Dotyczy: Wykonanie robót budowlanych związanych z budową drogi gminnej klasy Z wraz ze ścieżkami rowerowymi, przebudową skrzyżowania na rondo na drodze krajowej nr 60, budową skrzyżowania typu rondo na drogach wojewódzkich nr 617 i 616 oraz przebudową skrzyżowania na drodze powiatowej nr 1237 W, w ramach zadania pn: „Budowa drogi gminnej - północno-wschodniej drogi obwodowej Ciechanowa.”

Działając na podstawie art. 135 ust. 6 oraz art. 137 ust. 1 ustawy z dnia 11 września 2019 r. Prawo zamówień publicznych (Dz.U. 2023, poz.1605 ze zm.) Zamawiający w niniejszym postępowaniu o udzielenie zamówienia publicznego, przekazuje treść pytań wraz z odpowiedziami oraz dokonuje zmiany treści SWZ.

PZT z pytań i odpowiedzi z dnia 2024.04.22

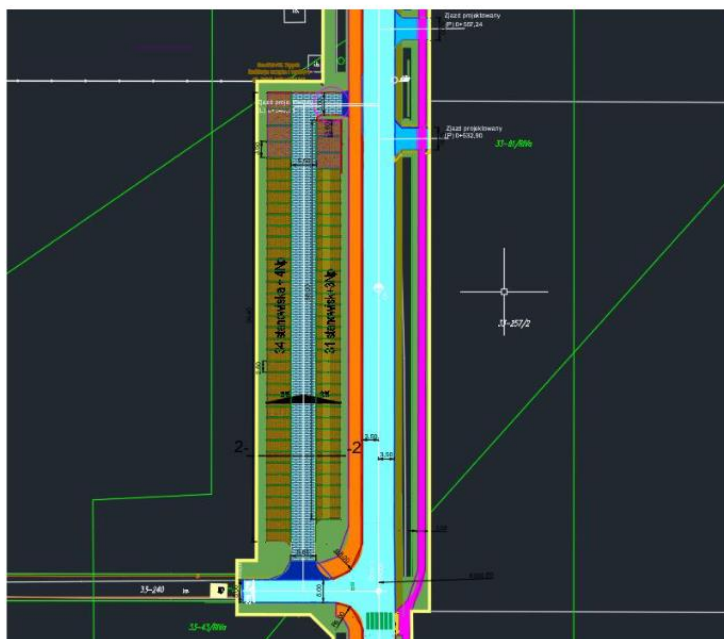
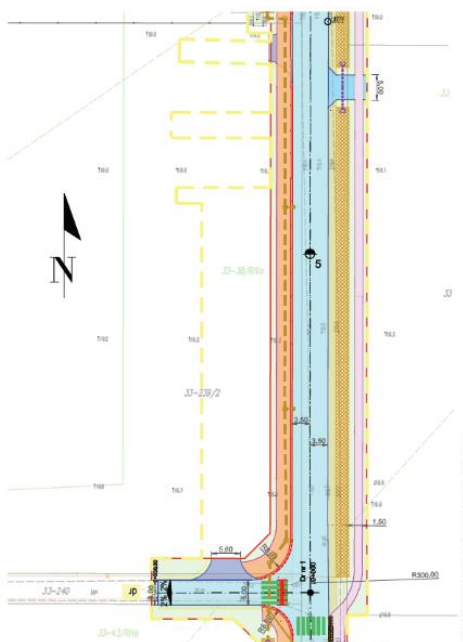
W obecnej dokumentacji PZT w lokalizacji ~km 0+450 – 0+550 po stronie lewej drogi głównej obecnie wrysowano drogę manewrową ze stanowiskami postojowymi.

W pierwotnej dokumentacji PZT nie było tych elementów.

Prosimy o potwierdzenie która wersja dokumentacji jest obowiązująca w tym zakresie.

W ramach realizacji zadania należy wykonać drogę manewrową ze stanowiskami postojowymi w lokalizacji ~km 0+450 – 0+550 po stronie lewej drogi głównej zgodnie z projektem zagospodarowania terenu rys. PZT 2. Skorygowany rys. D-1.2. w załączeniu.
